MAGISTRÁT HLAVNÍHO MĚSTA PRAHY

## Připomínkování Metropolitního plánu hl. m. Prahy

| Jméno/Název subjektu |                  | Městská část Praha 10    |                           |                |  |

## 7.01 Městská parková plocha - Průběžná - Strančická

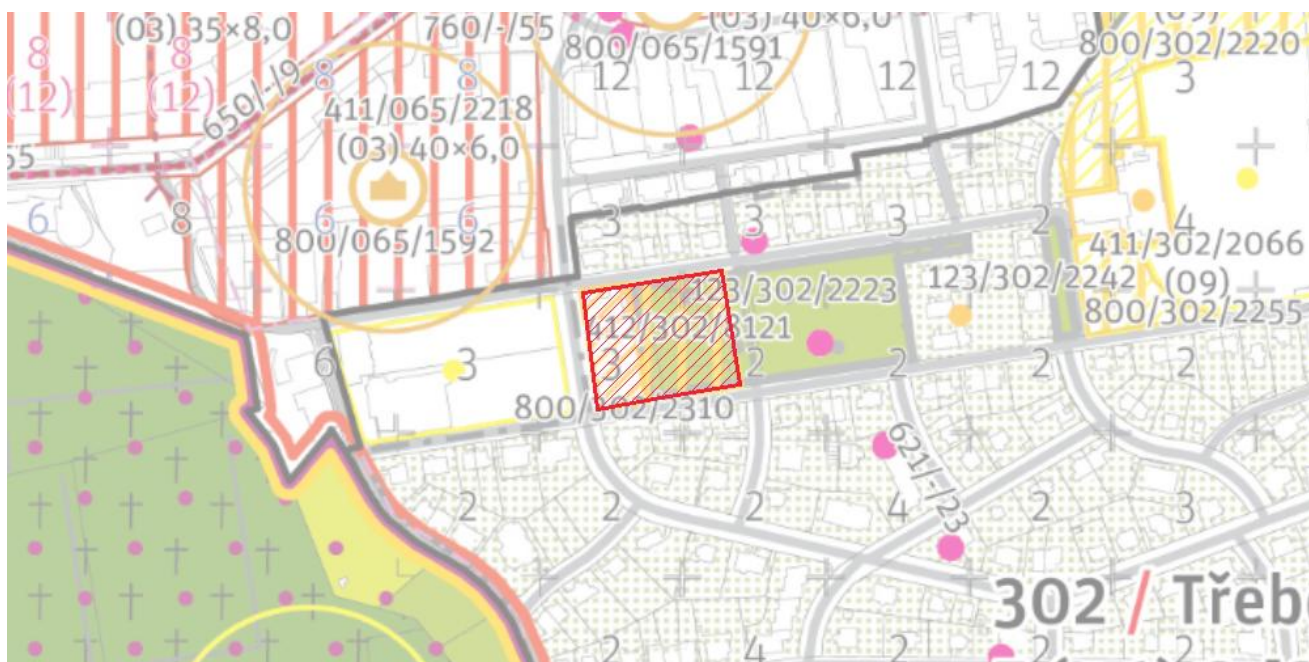
Text vyjádření: Pozitivně hodnotíme vyznačení městského parku vymezeného bodem na základě odůvodnění, návrh transformační plochy akceptujeme.

## 7.03 Občanská vybavenost - ZŠ V Olšinách - KD Barikádníků

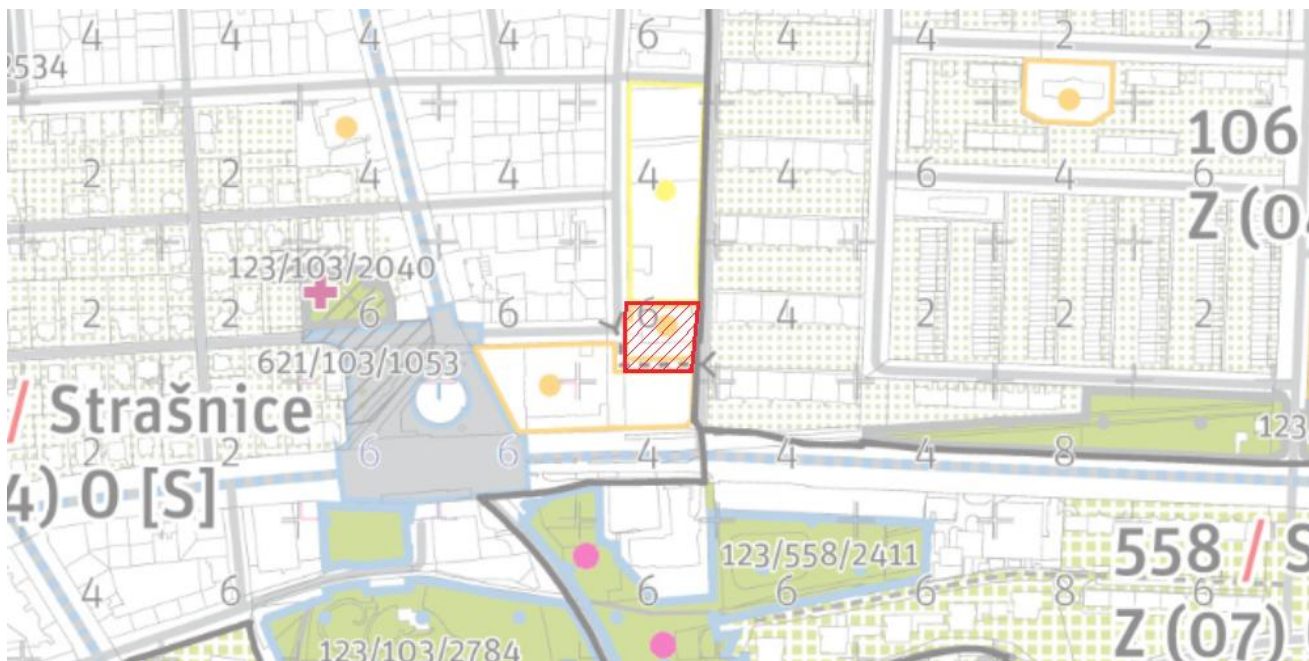
Text vyjádření: Pozitivně hodnotíme rozdělení plochy stávající občanské vybavenosti na dvě plochy.

## 7.04 Pěší propojení - náměstí Eden - Drážní promenáda

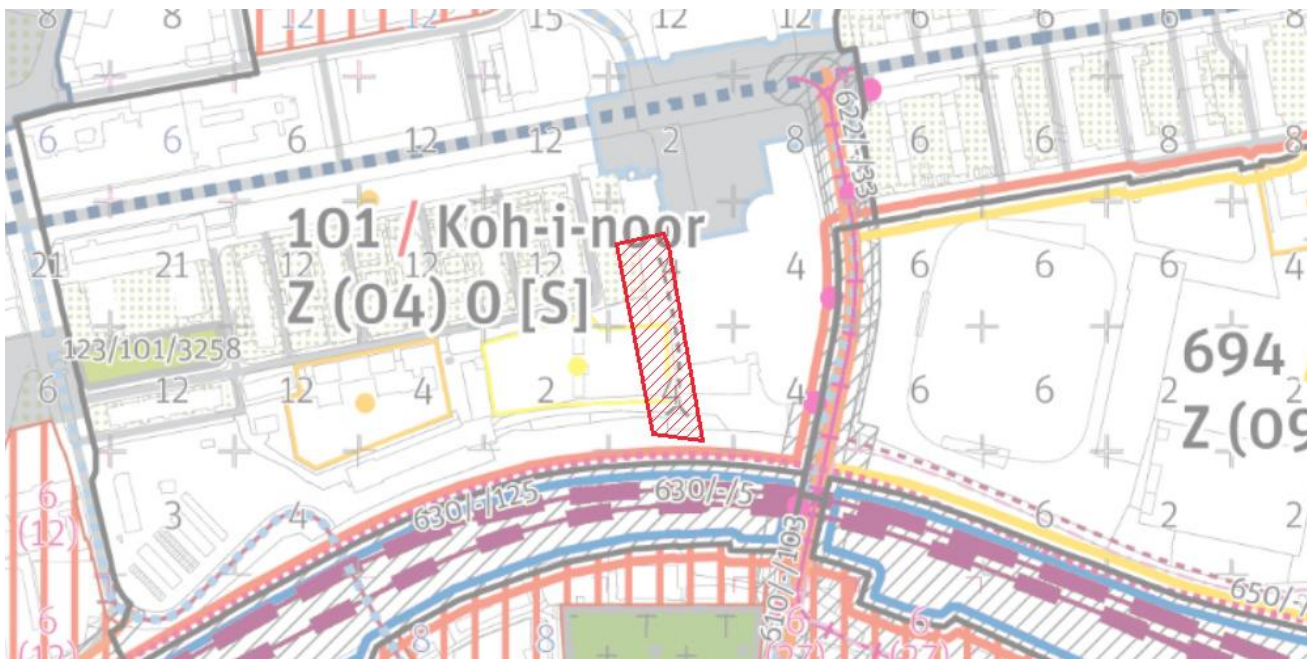
Text vyjádření: Pozitivně hodnotíme doplnění pěšího propojení dvou bodů.

## 7.05 Pěší propojení a cyklotrasa - Drážní promenáda

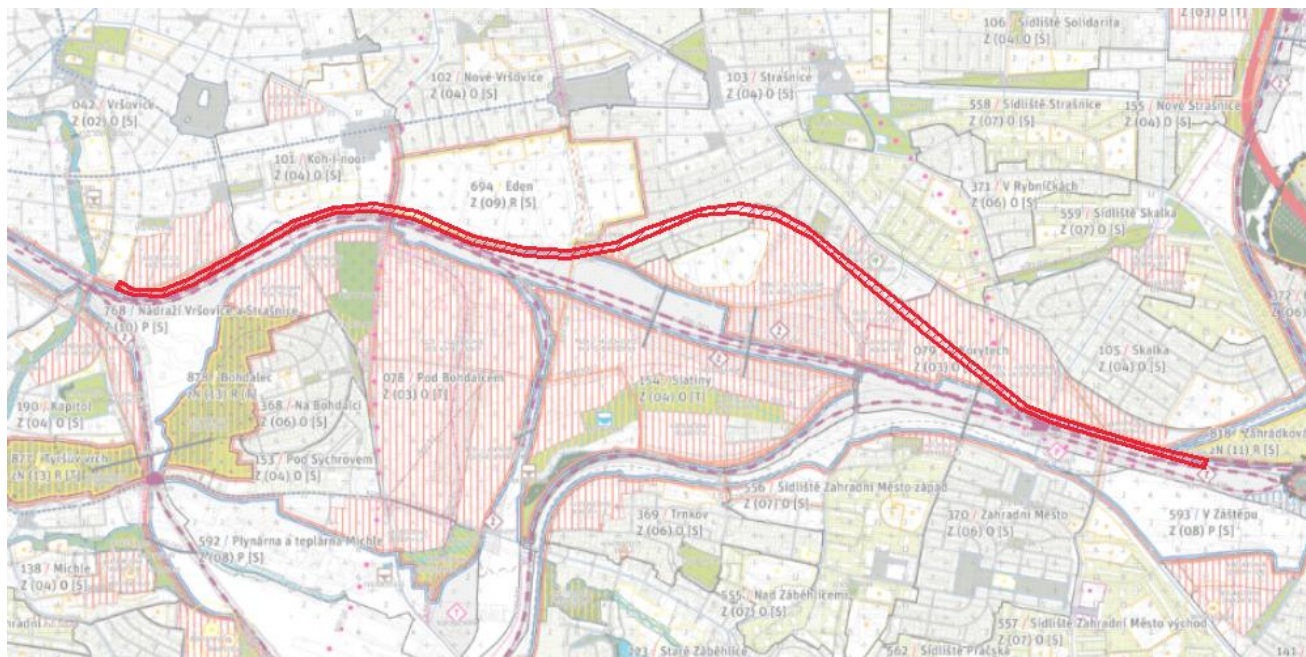
Text vyjádření: Akceptujeme zpracování ve smyslu významné cyklotrasy 650/-/6  
Cyklotrasa na bývalé trati ve Strašnicích — návrh.

Text zdůvodnění: Drážní promenáda představuje v oblasti veřejných prostranství jeden z největších potenciálů Prahy 10. Toto liniové prostranství je páteřním prvkem systému zelené prostupnosti (tzv. „zelených koridorů“ dle Generelu veřejných prostranství Prahy 10), jehož snahou je vytvořit unikátní propojení nejen jednotlivých lokalit MČ Praha 10, ale i navázat na sousední městské části a vytvořit tak přírodně-rekreační osu, která do jisté míry spojuje krajinné prvky velkého rozsahu. V souladu s Memorandu o spolupráci při přípravě výstavby vysokorychlostní trati RS 1 na území MČ Praha 10, jehož návrh schválila RHMP usnesením č. 2249 ze dne 6. 10. 2025, požadujeme prioritizaci zájmu brzkého zprovoznění Drážní promenády a přilehlého liniového v místě bývalé železniční tratě a

## 7.07 Pěší propojení a cyklotrasa - liniový park Botič

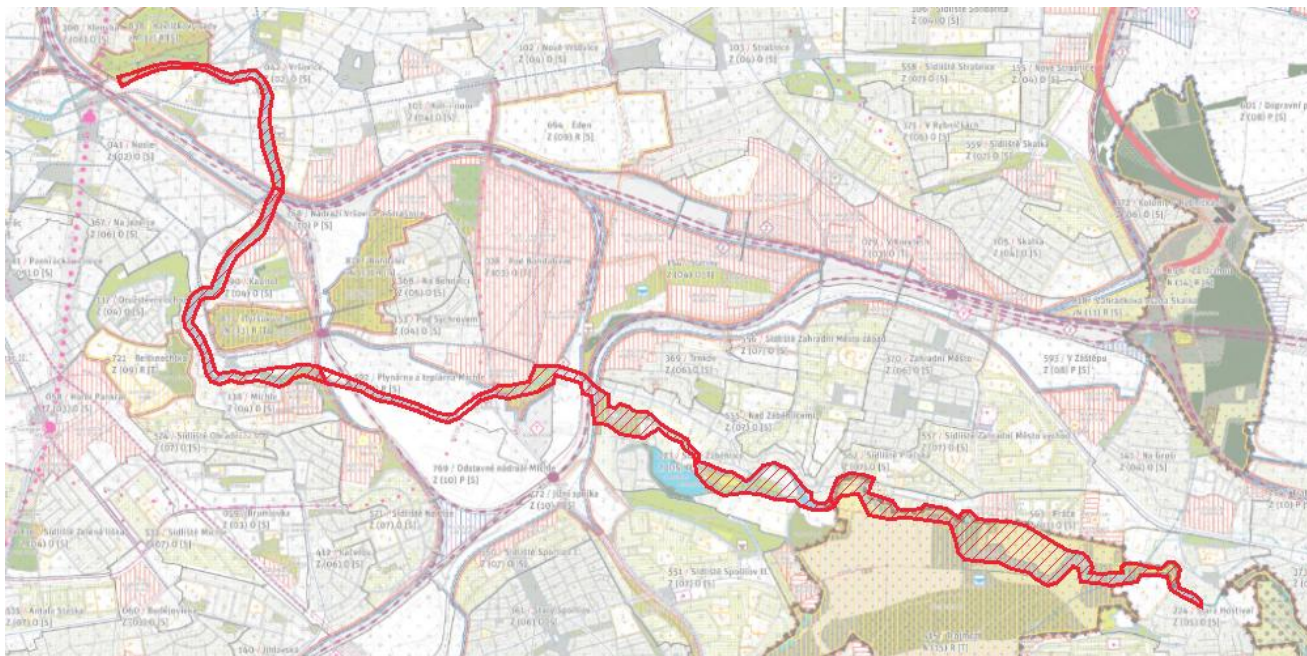
Text vyjádření: Pozitivně hodnotíme doplnění významné cyklotrasy - návrh, odůvodnění akceptujeme.

## 7.08 Regulace výšek - 200 / Staré Malešice - Malešický statek

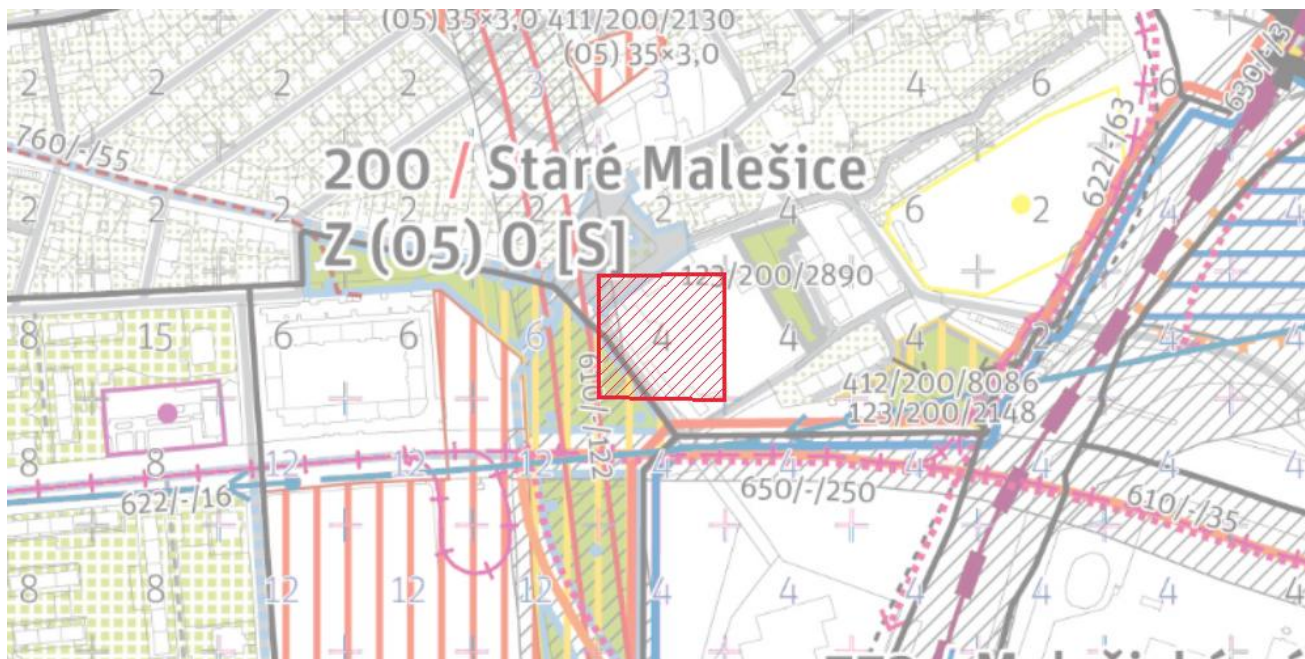
Text vyjádření: Pozitivně hodnotíme změnu výškové regulace na 4 (2-4 RNP).

## 7.09 Regulace výšek - 411/302/2181 Třebešín

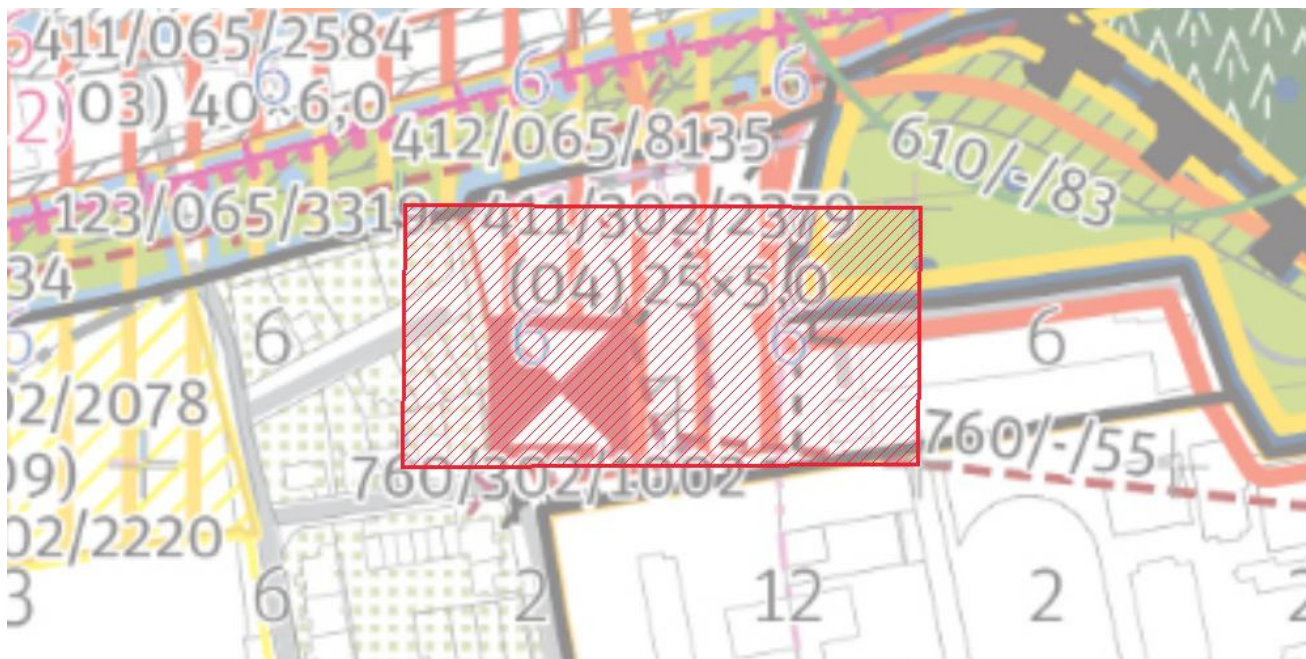
Text vyjádření: Pozitivně hodnotíme změnu výškové regulace na 6 (4-6 RNP).

## 7.10 Rozšíření lokality 302 / Třebešín

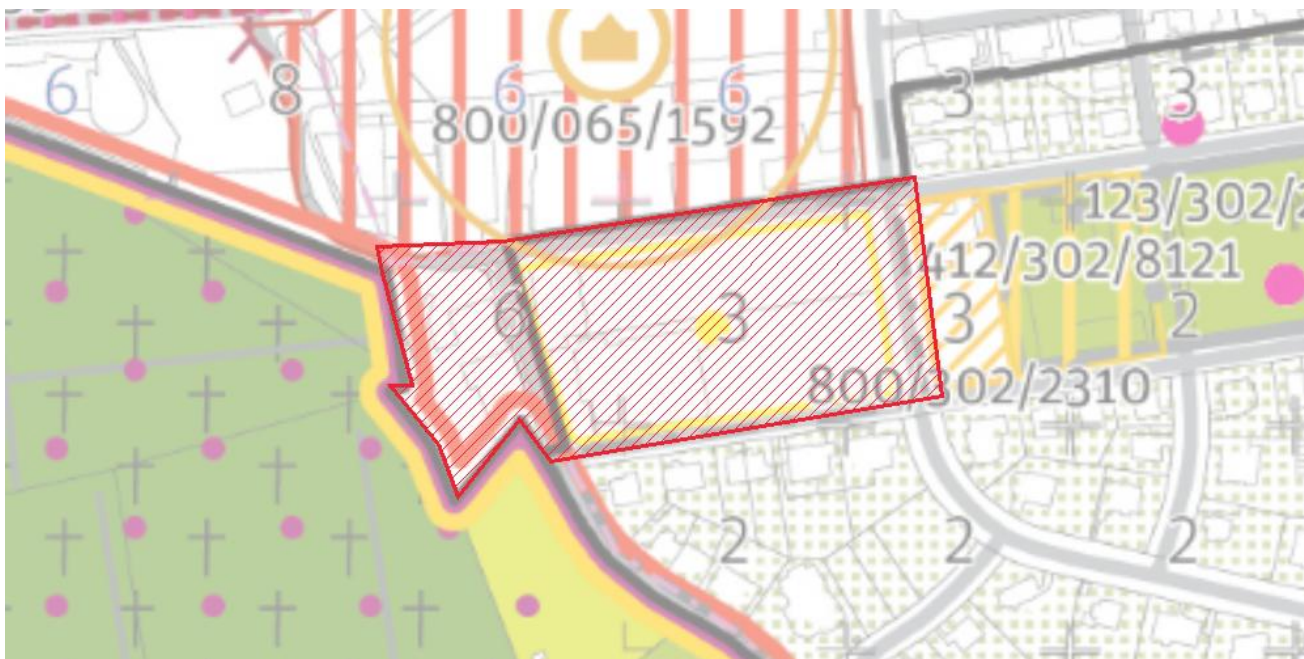
Text vyjádření: Pozitivně hodnotíme částečnou změnu hranic lokalit, odůvodnění akceptujeme.

## 7.14 Změna hierarchie parku 123/915/2300 Trojmezí - metropolitní

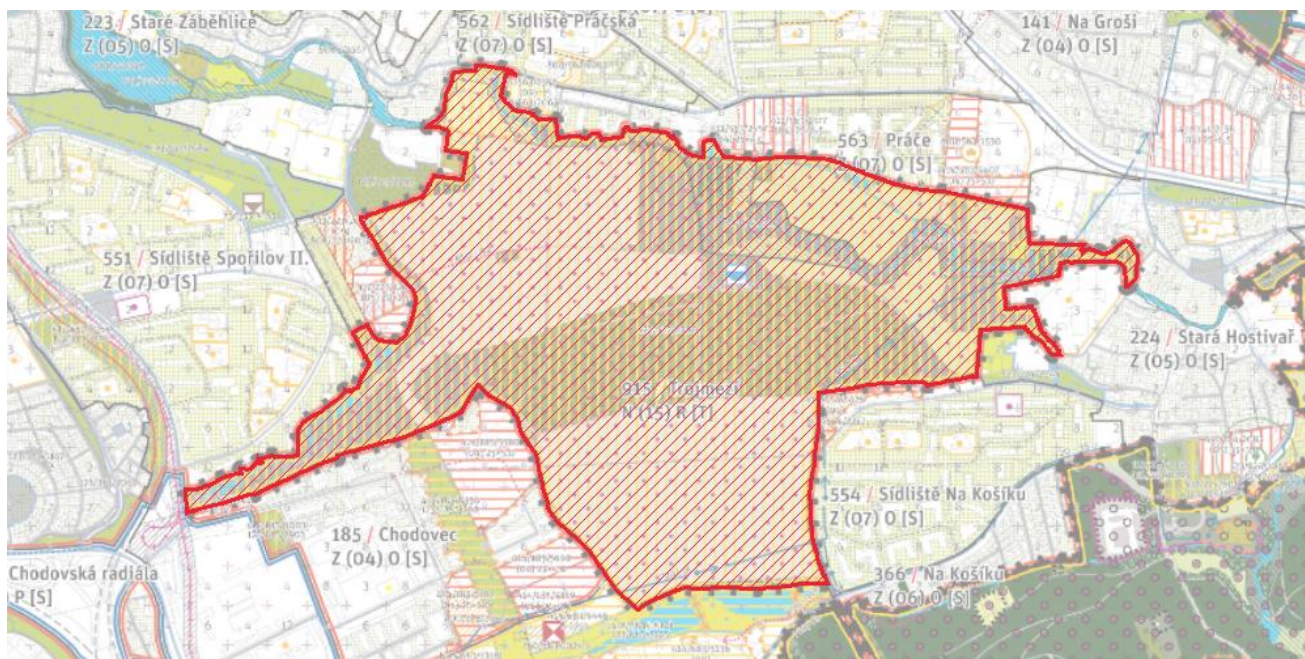
Text vyjádření: Pozitivně hodnotíme změnu hierarchie parku.

## 7.15 Zrušení části rozvojové plochy 415/223/4047 - Trojmezí

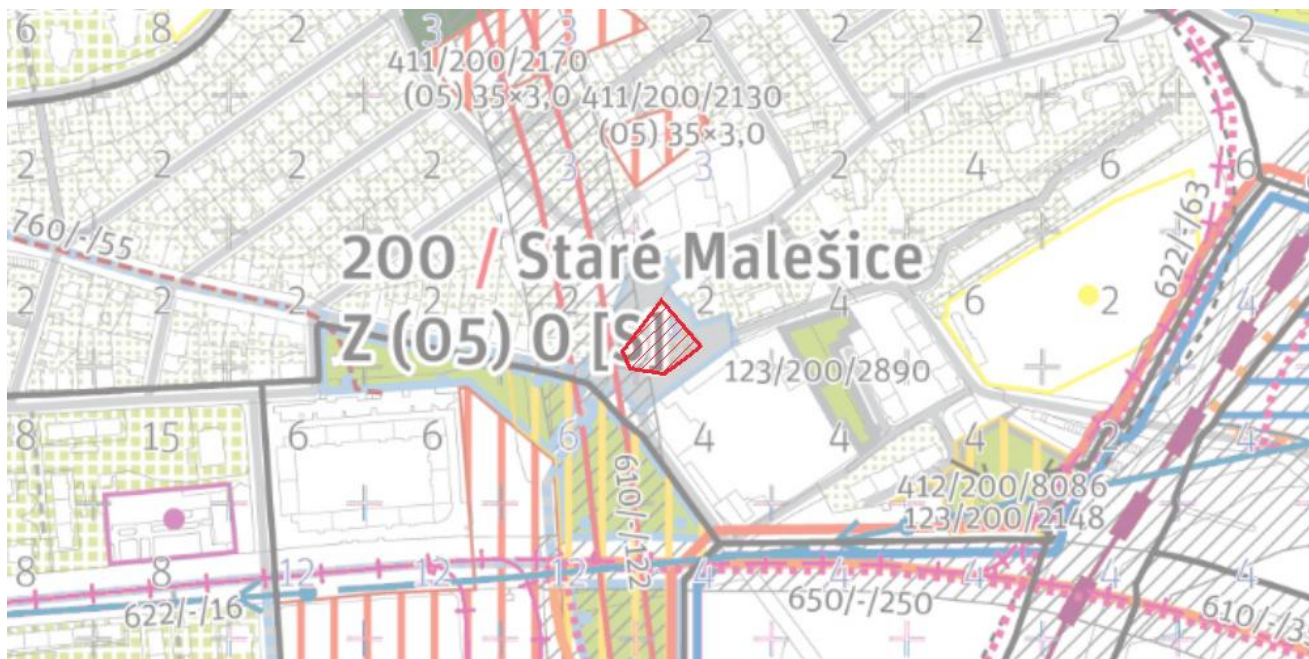
| Text vyjádření:  | Požadujeme zrušit vymezenou část rozvojové plochy 415/223/1236 a zakreslit zde nestavební blok přírodního charakteru vhodný k využití pro funkci veřejného prostranství.                                                                                             |
| Text zdůvodnění: | Bereme na vědomí kontinuitu ÚP, avšak doporučujeme zvážit redukci transformační plochy. Krajinářská studie Trojmezí (zadávaná IPR) s touto plochou pracuje jako s přírodní. Jedná se o silně zalesněnou plochu, kterou lze zapojit do metropolitního parku Trojmezí. |

## 7.17 Pěší propojení - Mölzerova

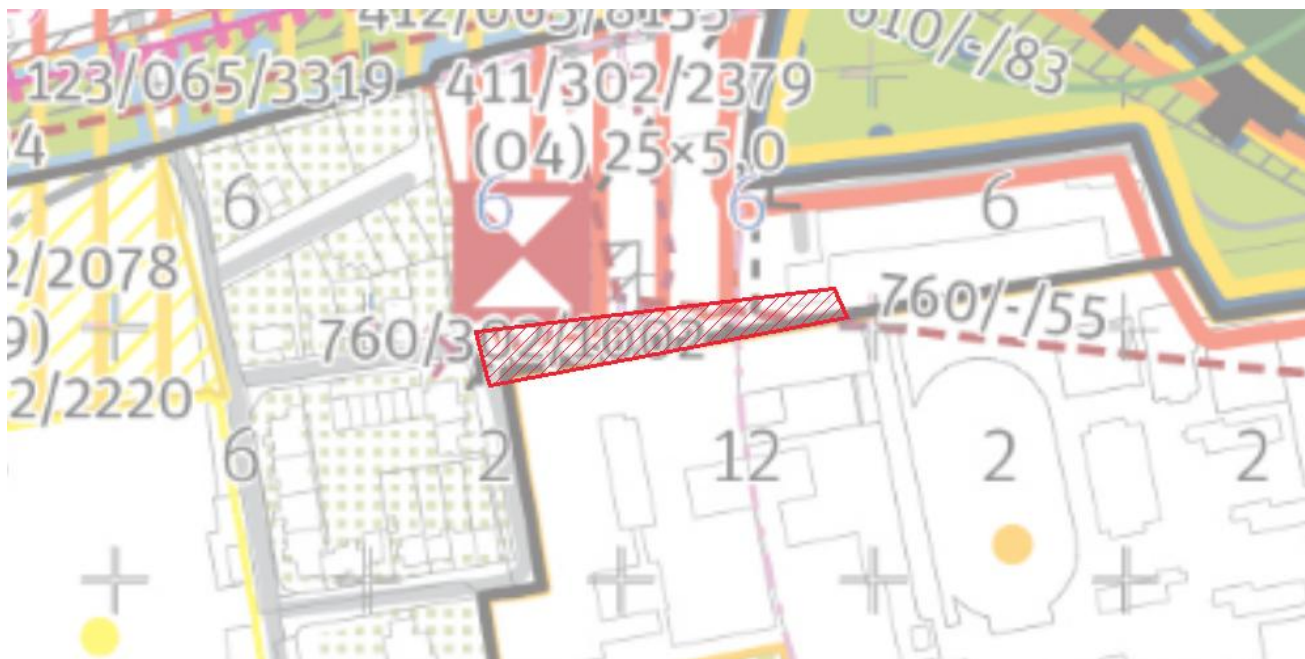
Text vyjádření: Pozitivně hodnotíme vymezení pěšího propojení dvou bodů - ul. Za Třebešínem s ul. Mölzerova a ul. Za Stadionem s ul. Malešickou, zbývající úpravy akceptujeme.
